改善箇所説明図

かし取装置の油圧配管(ゴムホース)

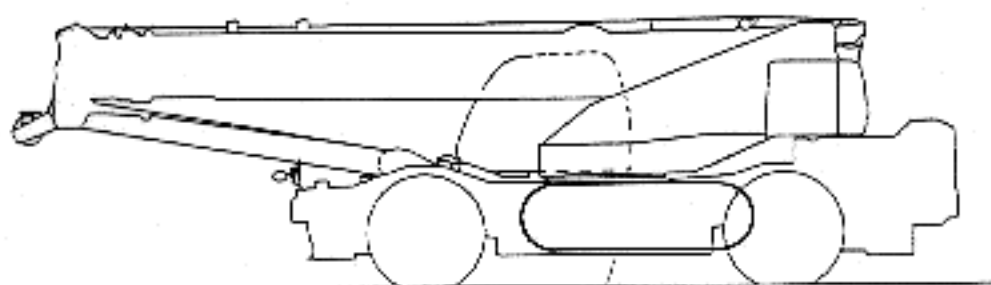
基準不適合箇所

かし取装置のパワ・ステアリング機構において、油圧配管の車わくへの固定方法に不適切なものがあり、そのままの状態で使用を続けると、走行時等の車体の振動により当該配管と車わくが干渉し、最悪の場合、配管が損傷して作動油が漏れ、パワ・ステアリングの機能が損なわれるおそれがある。

改善内容

全車両、当該油圧配管を対策品と交換する。

注： は、交換部品を示す

識別： 車体前方バンパー中央部の開口部内に白ペイントを塗布する。
